СТАНДАРТНАЯ ПРОВЕРКА · КУХНЯ И ТЕХНИКА · ПРИМЕР ОТЧЁТА

Кухня и встроенная техника

Независимая проверка до подписания акта приёмки и окончательной оплаты.

ОБЪЕКТ	3-комнатная квартира, новостройка Таллинн, район Кристийне · адрес удалён	ВРЕМЯ ПРОВЕРКИ	02.09.2026, 10:00–12:40 2 ч 40 мин
ЗАКАЗЧИК	Частное лицо имя удалено	ПРОВЕРЯЮЩИЙ	Kodukontroll, специалист по мебели и технике Little Kris OÜ
ПОДРЯДЧИК	Производитель и установщик кухни название удалено	ПРИСУТСТВОВАЛИ	Заказчик, представитель установщика
ВИД ПРОВЕРКИ	Стандартная · визуальная и функциональная без демонтажа	ДОКУМЕНТЫ	Предложение № 24-118, чертежи кухни (3 листа), инструкции по установке техники

ФОТО 2.1 · СОЕДИНЕНИЕ ВОЗДУХОВОДА ВНУТРИ ШКАФА

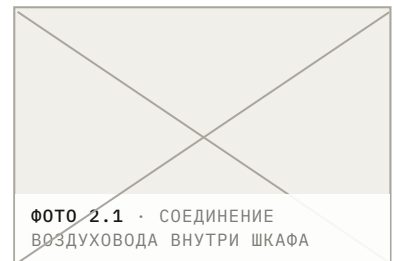
Воздуховод вытяжки не уплотнён, высота ниже нормы

Соединение воздуховода с фланцем вытяжки без уплотнителя и хомута; труба просто надета на фланец. Нижний край вытяжки на высоте 620 мм от варочной панели, инструкция производителя требует не менее 650 мм над электрической панелью.

Уплотнить соединение хомутом или алюминиевой лентой и поднять вытяжку на требуемую производителем высоту. Попросить подрядчика сослаться на пункт инструкции.

Не затёрт шов плитки вокруг розетки

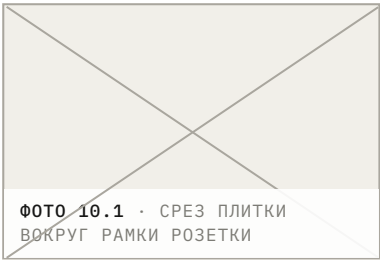
Вокруг рамки розетки виден срез плитки, затирка отсутствует на участке около 40 мм; рамка закрывает зазор лишь частично.

Заполнить шов затиркой или закрыть более широкой рамкой (по согласованию с заказчиком).
